ГОСТ
24473—80**ИНСТРУМЕНТ РАЗМЕТОЧНЫЙ. ЧЕРТИЛКИ****Типы и основные размеры**Marking instrument. Marking tools.
Types and main dimensions**(СТ СЭВ**
1296—78)**Взамен**
МН 525—60,
МН 526—60,
МН 527—60

Изменение № 1 ГОСТ 24473—80 Инструмент разметочный. Чертилки. Типы и основные размеры

Утверждено и введено в действие Постановлением Государственного комитета СССР по управлению качеством продукции и стандартам от 29.11.89 № 3518

Черт. 1

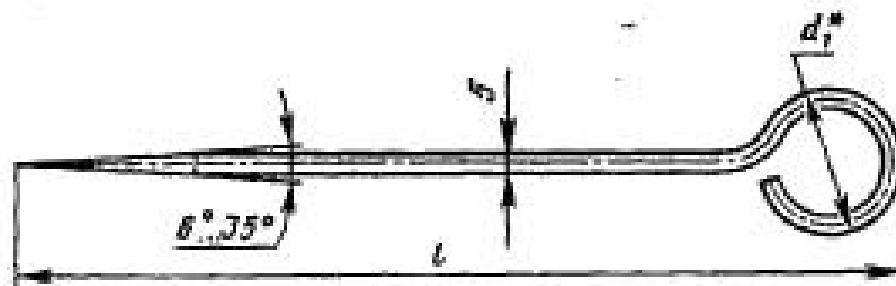
чертеж 1. Размер d_1 . Исключить знак сноски: *;

таблица 1. Графа d_1 . Исключить знак сноски и сноску;

таблицы 1, 2. Графа l . Заменить слова: «пред. откл. $\pm \frac{IT17}{2}$ » на «пред. откл. $\pm IT17$ »;

Черт. 2

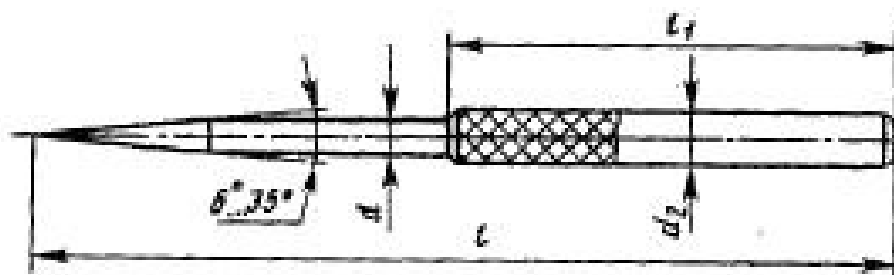
чертеж 2. Заменить обозначение: d_2 на d_1 ;

таблица 2. Графа d . Заменить слова: «не более» на «пред. откл. $\pm \frac{IT17}{2}$ »;

графа d_2 . Заменить обозначение: d_2 на d_1 ; дополнить словами: «пред. откл. $\pm \frac{IT17}{2}$ »;

графа l_1 . Исключить предельное отклонение: $\pm \frac{IT17}{2}$;

Черт. 3

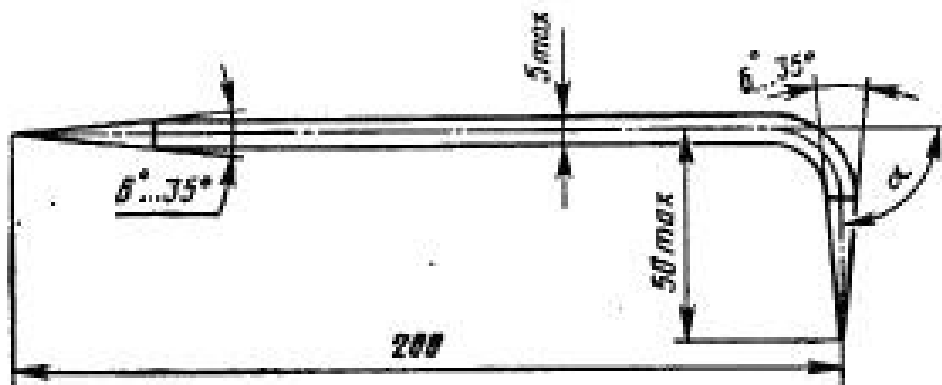
чертеж 3. Заменить размеры: b тах на 5, 50 тах на 50^* ;

размер 50^* . Стрелку продлить до контура;

чертеж дополнить сноской: «* Размер для справок»;

Черт. 4

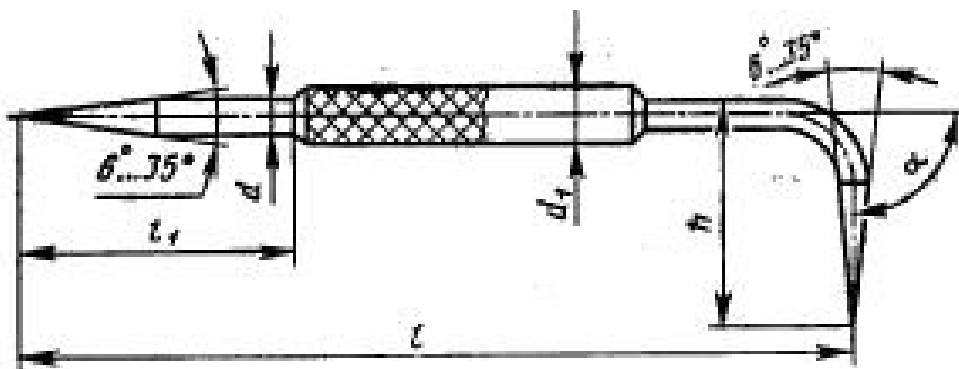
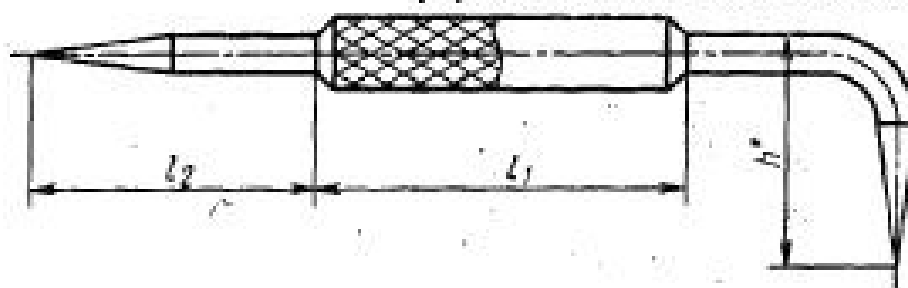
чертеж 4. Заменить размер: h на h^* ;

чертеж дополнить сноской: «* Размер для справок»;

чертеж дополнить размером l_1 , как показано на чертеже; заменить обозначение: l_1 на l_2 .

таблица 4. Графа d . Заменить слова: «не более» на «пред. откл. $\pm \frac{IT17}{2}$ »;

графа l . Заменить слова и размер: «пред. откл. $\pm \frac{IT17}{2}$ » на «пред. откл. $\pm IT17$ », 150 на 160;

графа l_1 . Исключить слова: «пред. откл. $\pm \frac{IT17}{2}$ »; заменить обозначение: l_1 на l_2 ;

графа h^* . Исключить слова: «не более»; таблицу дополнить графой — l_1 :

l_2	l_1
60	80
75	90
100	100
